CARLSBERG II

Forslag til tillæg nr. 6 til lokalplan nr. 432

Ændringer til planforslagene

Illustration: Udsnit af tegning nr. 15B med adgang til parkeringskælder fra Ny Carlsberg Vej (lokalplanforslag).

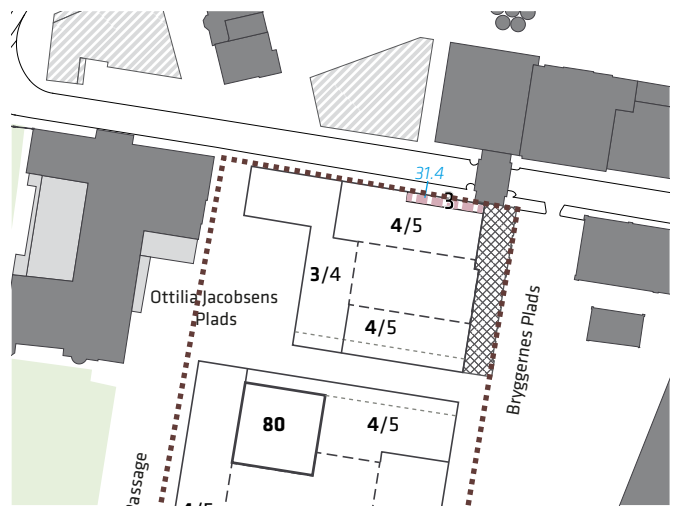
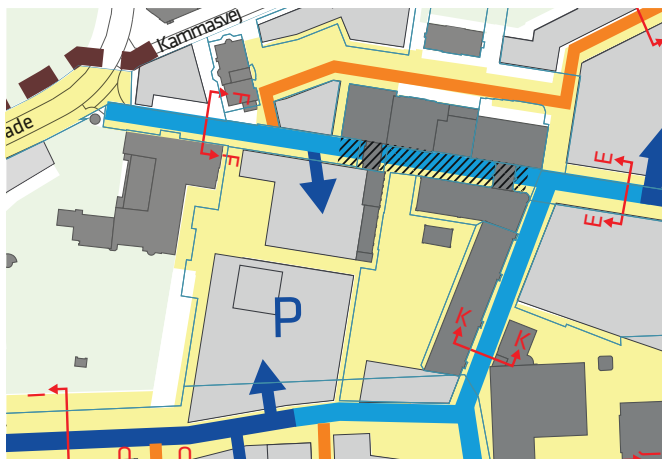
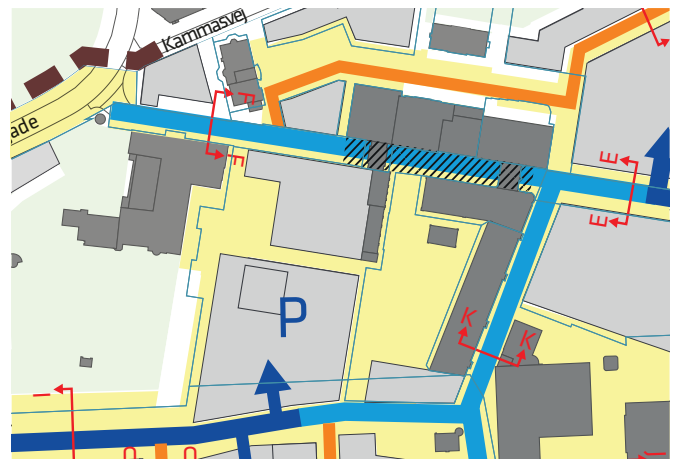
Forvaltningen foreslår, at adgangen til parkeringskælder i den nordvestlige ende af Ny Carlsberg Vej - på strækningen fra Dipylon mod Valby Langgade - tages ud af planen. Denne løsning vil bidrage til at fredeliggøre strækningen og gøre den mere attraktiv for bløde trafikanter, og dermed understøtte forbindelsen mellem Carlsberg Byen og Søndermarken.

- Signatur for adgang til parkeringskælder fra den nordvestlige ende af Ny Carlsberg Vej fjernes fra lokalplantegning nr. 4A og 15B.

Illustration: Udsnit af lokalplantegning nr. 6 med ændret signal for Brygsiloen (nr. 31).

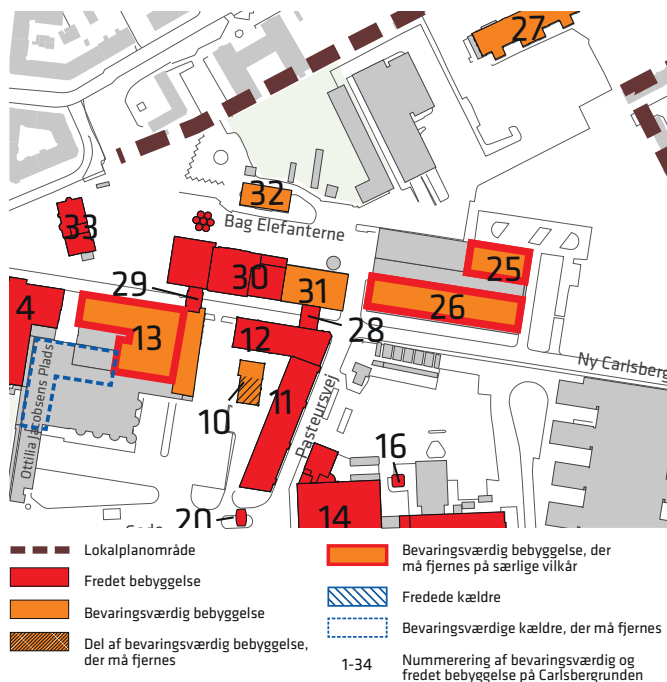
Forvaltningen foreslår, at bestemmelsen ændres således, at muligheden for at nedrive den bevaringsværdige "Brygsiloen" udgår. Bygningen er under ombygning til erhverv og café og bevares.

- På lokalplantegning nr. 6 fjernes den røde kant omkring Brygsiloen (31) som vist nedenfor.

Illustration: Udsnit af lokalplantegning nr. 14B med indsat signatur for tilbagetrækning.

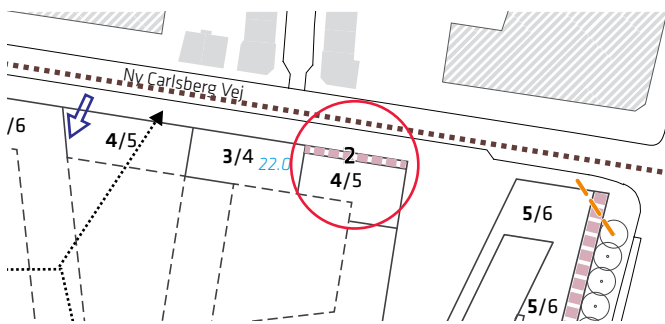
Forvaltningen foreslår, at øverste etage mod Ny Carlsberg Vej på en strækning sydøst for Jerichausgade trækkes tilbage af hensyn til dagslysforhold i Humlebys boliger. Endvidere ønskes etageantallet præciseret i karré nord for Ny Carlsberg Vej for at udelukke evt. tvivl om etageantallet det pågældende sted.

- Lokalplantegning nr. 14B ændres som vist nedenfor, hvor den øverste etage trækkes 2 m tilbage mod Ny Carlsberg Vej sydøst for Jerichausgade – se rød cirkelmarkering.

Illustration: Udsnit af lokalplantegning nr. 17B med indsat signatur for etageantal.

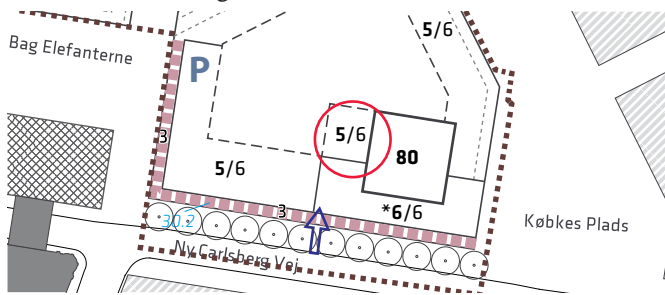
- Lokalplantegning nr. 17B ændres som vist nedenfor, hvor etageantallet angives som 5/6 etager – se rød cirkelmarkering.

Tegning 18 - Delareal IB, IID, IIIC, og IVB - principper for tilbagetrækninger

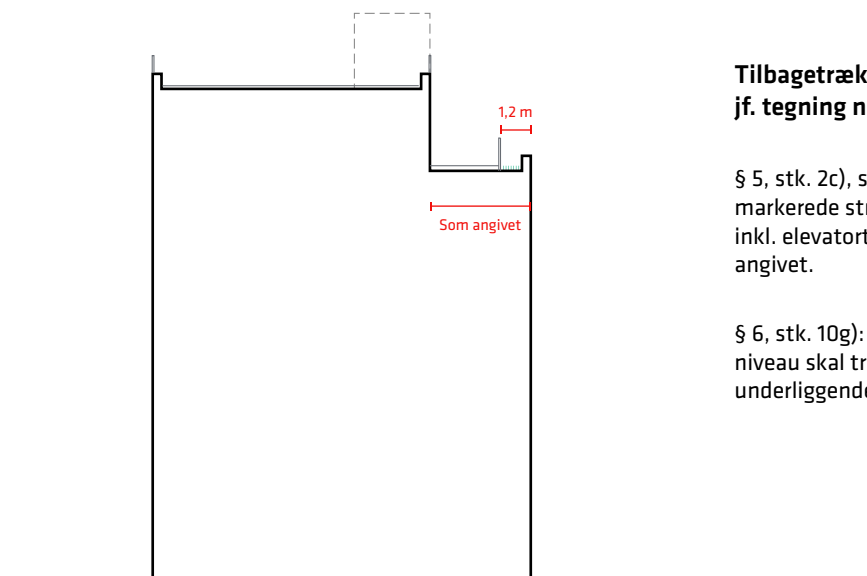
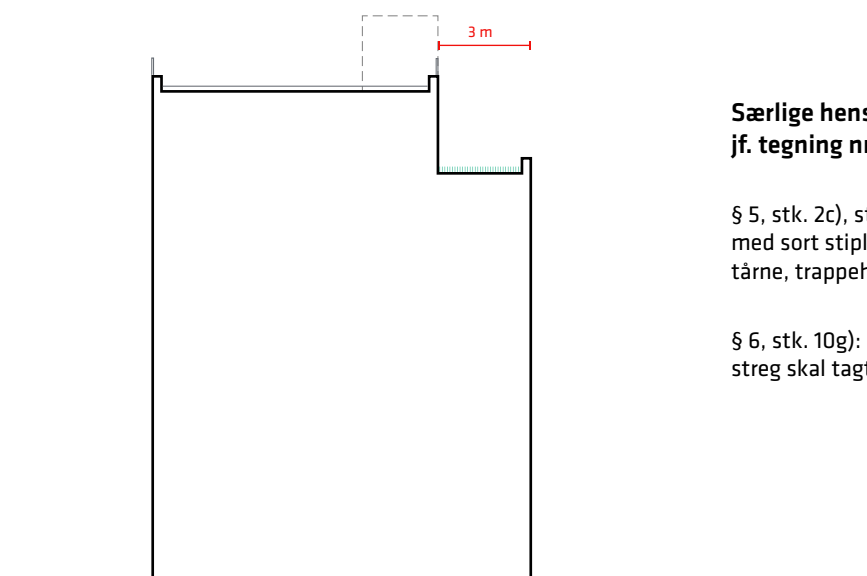
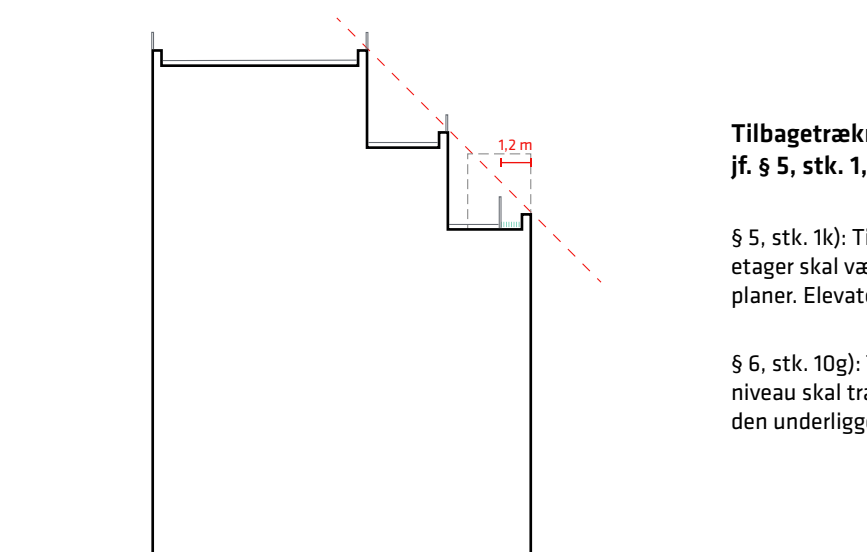
Forvaltningen foreslår, at bestemmelser om tilbagetrækning af tagterrasser og værn redigeres.

- Der tilføjes en lokalplantegning nr. 18 som vist på næste side, der illustrerer bestemmelser om tilbagetrækninger. Der tilføjes henvisninger til tegning nr. 18 i relevante bestemmelser i § 5 og 6.
- Signaturforklaringen på tegningerne nr. 14C-17C tilføjes forklaringen: "Skærpede krav om tilbagetrækninger af hensyn til kulturarven", hvor sort stiplede og blågrøn streg forekommer samtidigt.

§ 5, stk. 2c), stk. 3e), stk. 4c) og stk. 5d): Langs de markerede strækninger skal tilbagetrækninger af etager inkl. elevator-tårne, trappehuse mv. være i dybder som angivet.

§ 6, stk. 10g): Tagterrasser og værn på det underste niveau skal trækkes mindst 1,2 meter tilbage fra den underliggende facade.

§ 5, stk. 2c), stk. 3e), stk. 4c) og stk. 5d): Langs facader med sort stiplede streg skal tilbagetrækninger af elevator-tårne, trappehuse, teknik mv. være min. 3 m.

§ 6, stk. 10g): Langs facader med sort stiplede og blågrøn streg skal tagterrasser og værn trækkes min. 3 m tilbage.

§ 5, stk. 1k): Tilbagetrækninger af den/de øverste etager skal være i dybder jf. de skrå højdegrænseplaner. Elevator-tårne/trappehuse er undtaget.

§ 6, stk. 10g): Tagterrasser og værn på det underste niveau skal trækkes mindst 1,2 meter tilbage fra den underliggende facade.

Illustration: Udsnit af lokalplantegning 14D med indsat legeplads.

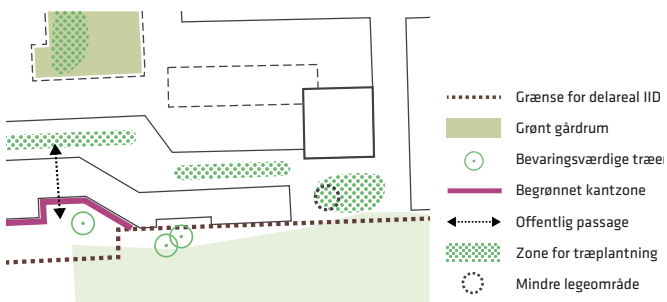
Forvaltningen foreslår, at bestemmelser om legepladser og legearealer i byrum tilføjes bestemmelse om, at der fastlægges en egentlig legeplads på Kildepladsen og bestemmelser om indretning til mindre børns leg på en ikke navngiven plads ved J.C. Jacobsens Have, i Kammas Have, da efterspørgslen på legepladser er stor.

- På lokalplantegning nr. 14D indsættes en signatur for legeplads på Kildepladsen.
- På byrumstegning for Plads D indsættes en signatur for legeplads på Kildepladsen.
- På lokalplantegning nr. 15D indsættes en signatur for mindre legeområde i byrummet mod J.C. Jacobsens Have.
- På lokalplantegning nr. 17D indsættes en signatur for mindre legeområde i Kammas Have.

Illustration: Udsnit af lokalplantegning nr. 3B med indsat areal for temporær kantzone.

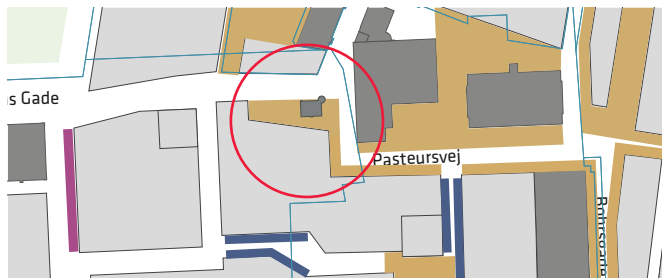
Forvaltningen foreslår, at pladsen ved Kridttårnet udlægges som temporær kantzone for at fremme bylivet. En del indsigere er bekymrede for bylivet, da andelen af aktive/åbne facader nedsættes. Forvaltningen har opgjort, at det primært er andelen af de åbne facader som nedsættes - og at andelen nedsættes med ca. 10 %.

- Lokalplantegning nr. 3B ændres som vist på næste side, således, at pladsen ved Kridttårnet udlægges som temporær kantzone - se rød cirkelmarkering.

21. marts kl. 16.00 - Forkert skyggediagram i oprindeligt lokalplanforslag.

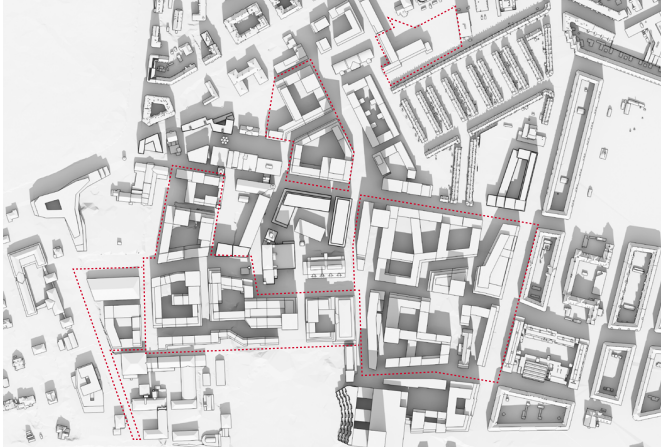
En borger gjorde ved borgermødet opmærksom på, at der er en fejl i skyggediagrammet for marts kl. 16. Det rigtige skyggediagram har siden den 5. september 2016 været offentliggjort på 'Bliv Hørt' og vil blive rettet i den endelige version.
